改善箇所説明図

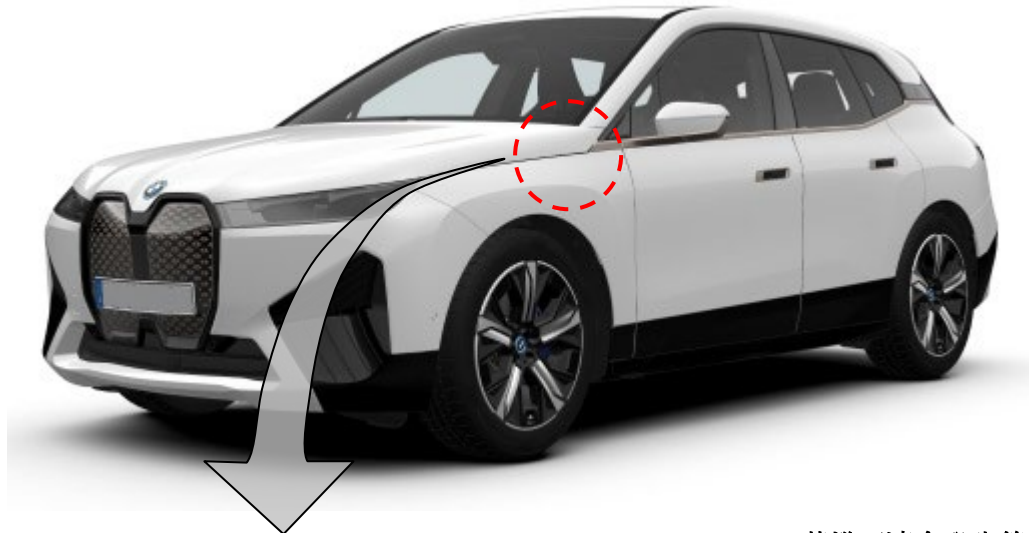
基準不適合発生箇所

ステアリング ホイール エレクトロニクス

ステアリング ホイール エレクトロニクスのプログラムが不適切なため、ステアリング & レーンコントロール アシスト (LSA) とレーン チェンジ アシスト (SWA) は、HOD (ハンズ オフ ディテクション) に関する信号が正しく取得出来ない可能性がある。そのため、ステアリングホイールヒーターまたは車内暖房が有効の場合に、システムはドライバーの手がステアリングホイール上にあるかどうかを明確に検出できないおそれがある。

全車両、ステアリング ホイール エレクトロニクスを対策品と交換する。

識別：左フロントドアのロワヒンジのボルト(頭)に白ペイントを塗布する。
